Oggetto: Variante delle opere di connessione alla RTN ubicate in comune di Chiaramonte Gulfi (RG) del Progetto di un impianto agrovoltico, denominato “Acate Agrivoltico” della potenza di 38,83 MW, da realizzarsi nel comune di Acate (RG), in Contrada Pavanone, ID MASE 8720 autorizzato con decreto via 392 del 07/07/2025.

Procedimento: Istanza di Valutazione Preliminare, ai sensi dell’art. 6 comma 9 del D. Lgs. n. 152/2006 e ss.mm.ii., al progetto autorizzato con Parere con VIA n. 392 del 07/07/2025 e parere favorevole n.636 del 20/03/2025 reso dalla Commissione tecnica PNRR-PNIEC .

PARERE C.T.S. n. 645/2026 del 26/06/2026

Figura 2 – Dettaglio inquadramento su ortofoto della SE 380/36 kV Chiaramonte 2

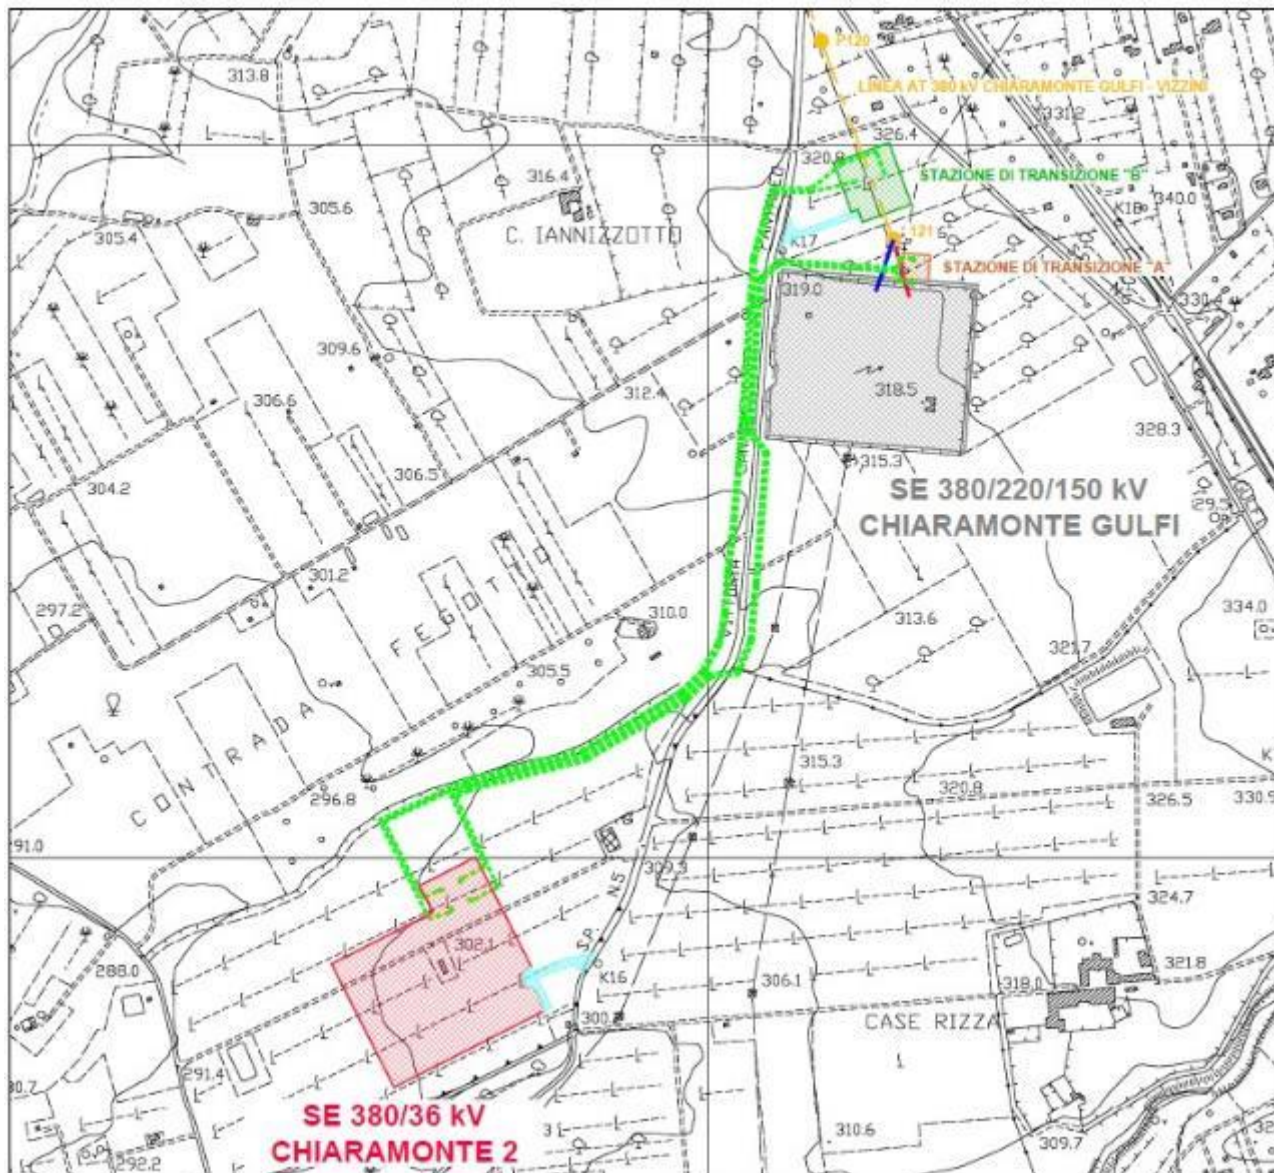
CONSIDERATO che, il Proponente in particolare specifica che, *come riportato in dettaglio nella Figura 2, per il cavidotto 36 kV di connessione dell'impianto FV si considererà solo il breve tratto di cavo modificato in verde;*

in quanto, la porzione di cavidotto in verde tratteggiato non sarà più necessario data la posizione della nuova SE Chiaramonte 2 e la porzione di cavidotto in arancione è stata già autorizzata e non subirà ulteriori modifiche.
